# BRNĚNEC

## ZMĚNA č.3 ÚZEMNÍHO PLÁNU

VEŘEJNÉ PROSPĚŠNÉ STAVBY,  
OPATŘENÍ A ASANACE

ÚZEMNÍ PLÁN BRNĚNEC - ZMĚNA č.3		
EVIDENČNÍ ČÍSLO :	221 - 006 - 965	
ZHOTOVITEL :	URBANISTICKÉ STŘEDISKO BRNO, SPOL. S.R.O.	
PROJEKTANTI :	ING. ARCH. V. CIZNEROVÁ ING. P. VESELY MGR. M. NOVOTNÝ	
GRAF. PRÁCE :	H. BRYCHTOVÁ	
POŘIZOVATEL :	MĚSTSKÝ ÚŘAD SVITAVY ODBOR VÝSTAVBY	
STUPEŇ :	VÝSLEDNÝ NÁVRH	
MĚŘÍTKO :	1:5 000	
DATUM :	02 / 2023

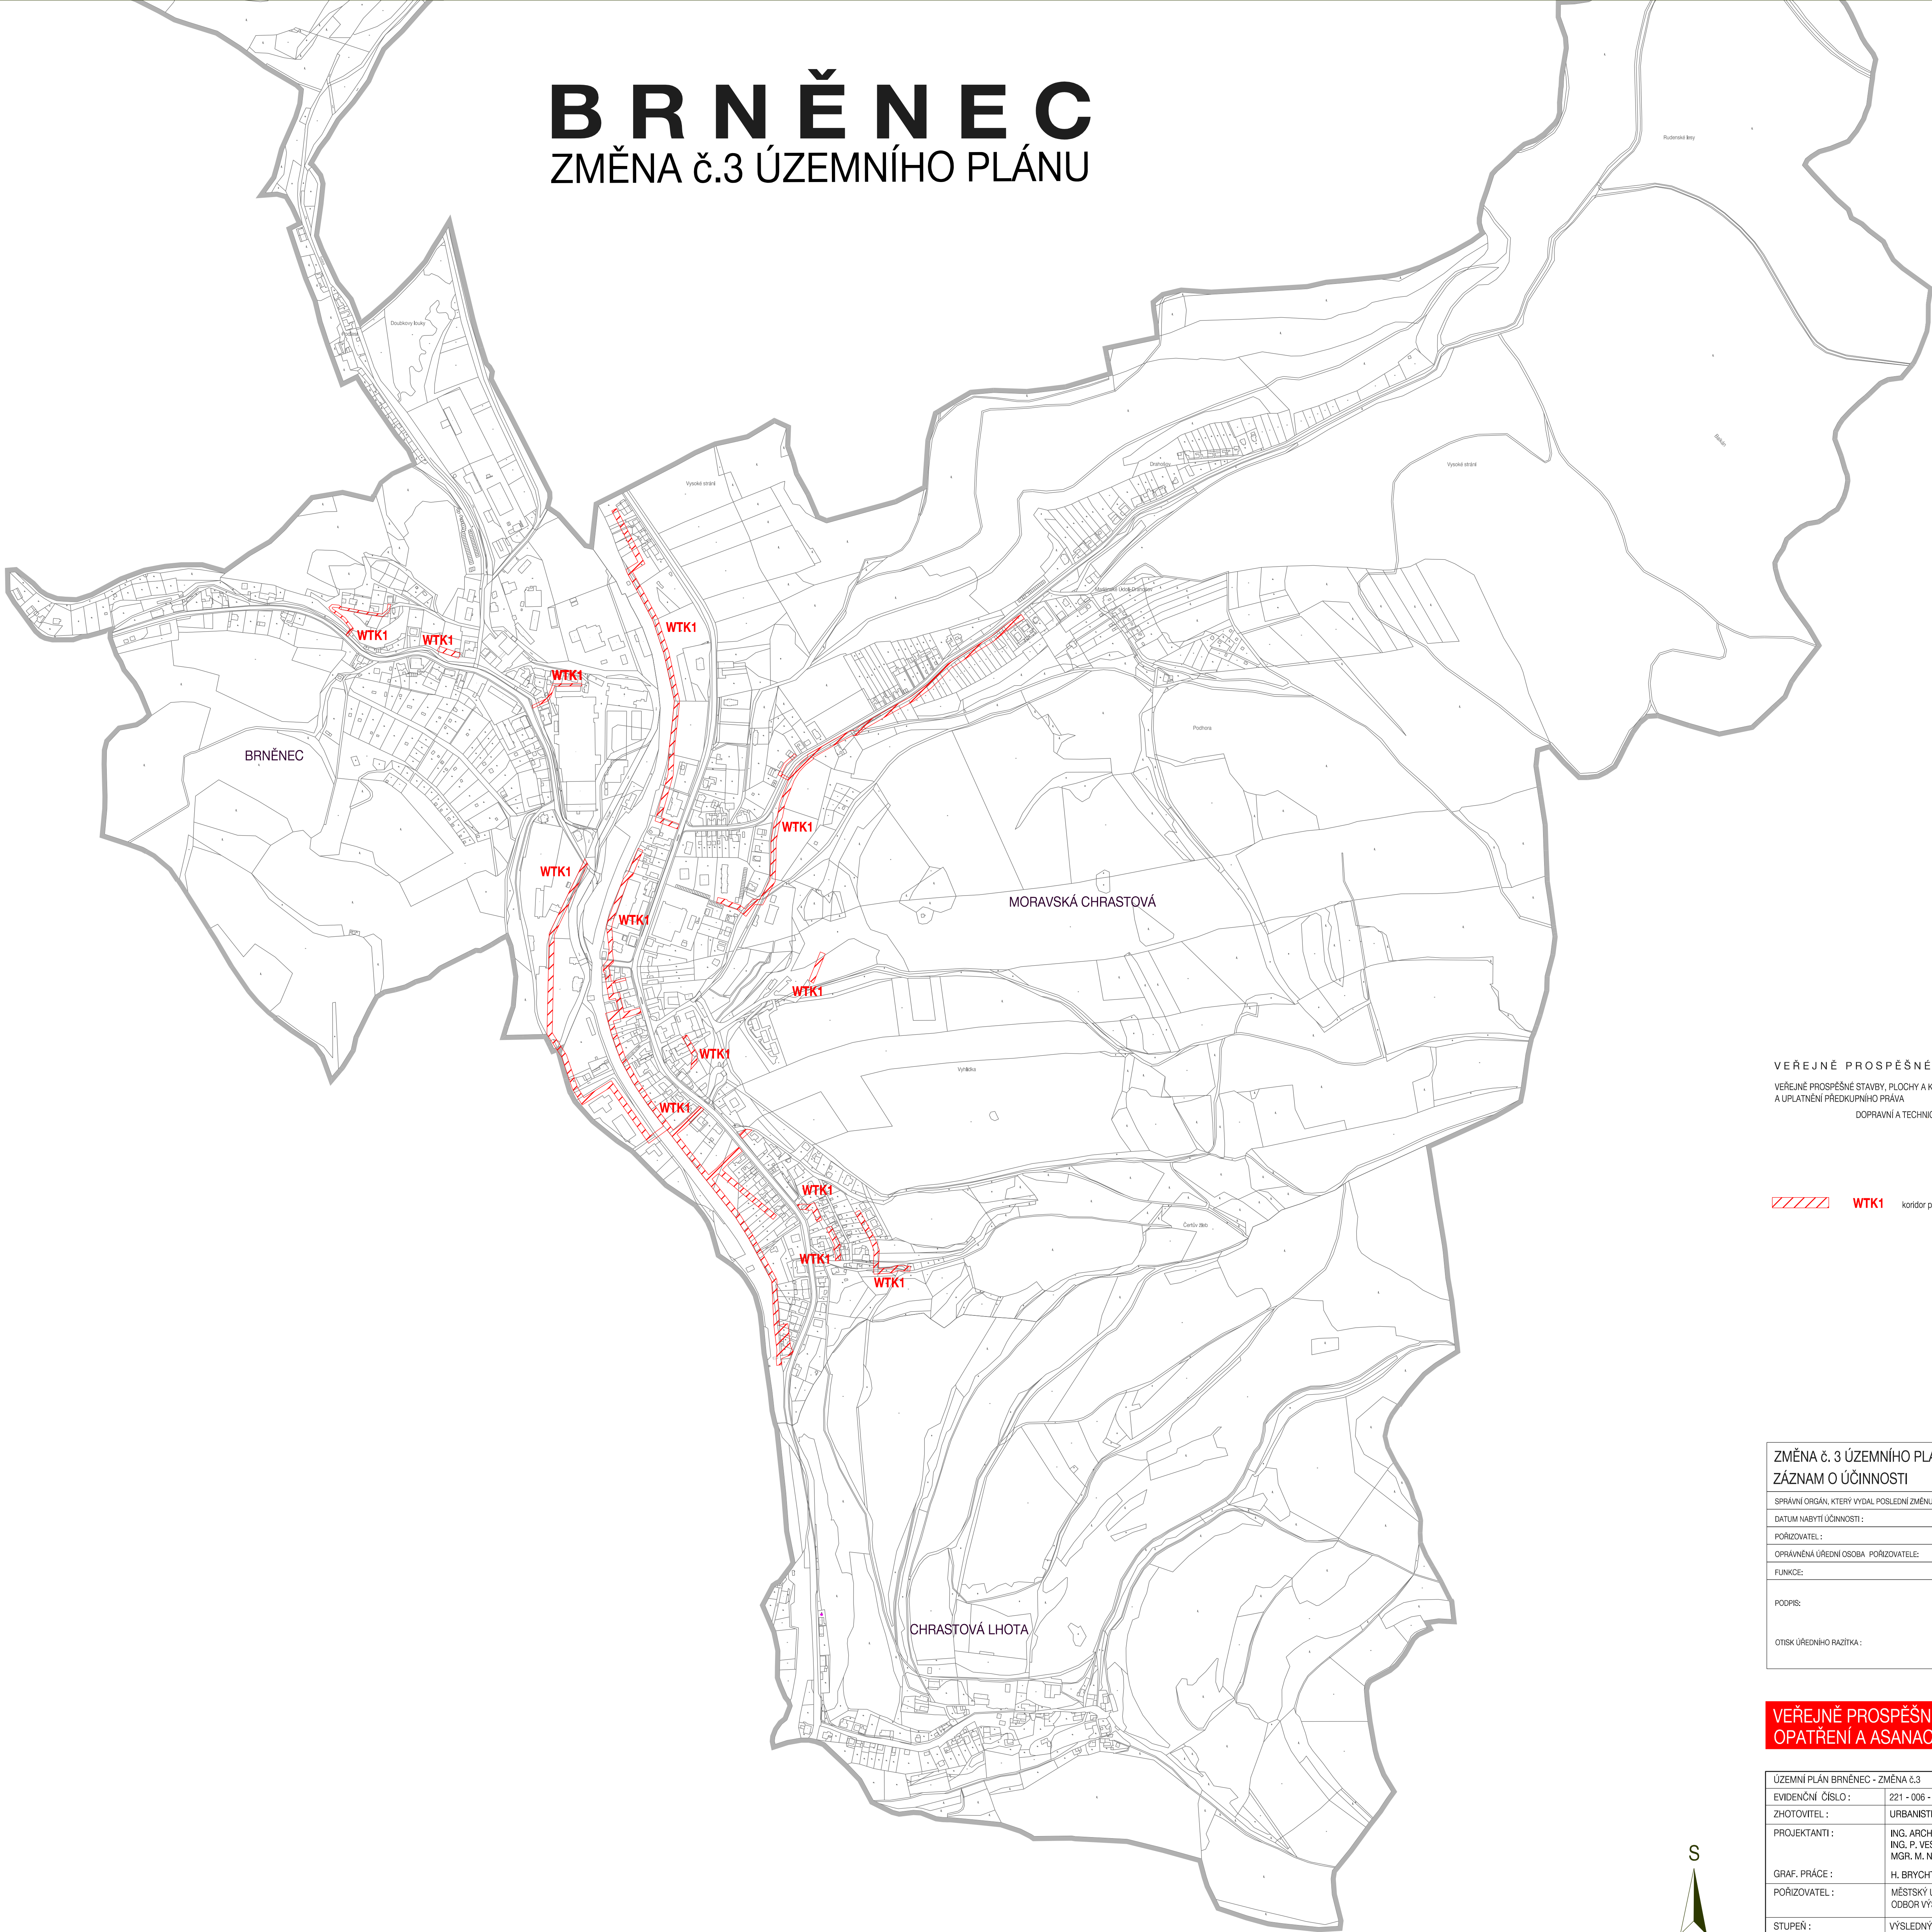
**WTk1** koridor pro kanalizaci včetně nezbytných objektů - rušený změnou č.3
